### **ODPOWIEDZI NA WNIOSKI O WYJAŚNIENIE TREŚCI SWZ**

*Dotyczy: postępowania o udzielenie zamówienia publicznego, w trybie podstawowym pn.: „Budowa budynku Centrum Egzaminów Testowych Nr 2 PUM w Szczecinie wraz z niezbędną infrastrukturą techniczną i zagospodarowaniem terenu przy Al. Powstańców Wlkp. 20 w formule zaprojektuj i wybuduj”, nr postępowania: DZP-240/24/TP2/2024.*

**Pytanie nr 98:**

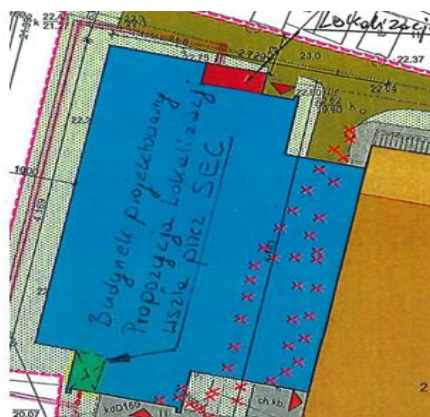
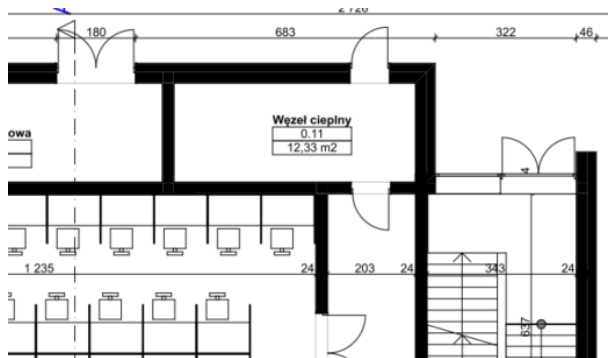
Czy wykrywacz metalu powinien wykrywać również elektronikę? Jeżeli tak, to czy jest tu mowa o smartphonach, smartwatch, pendrive, słuchawki, systemy podsłuchowe, nagłośnieniowe itd.? Czy w zakresie samych smartfonów?

Tak wykrywacz metalu powinien wykrywać wszelką elektronikę oraz wszelkie urządzenia komunikacyjne.
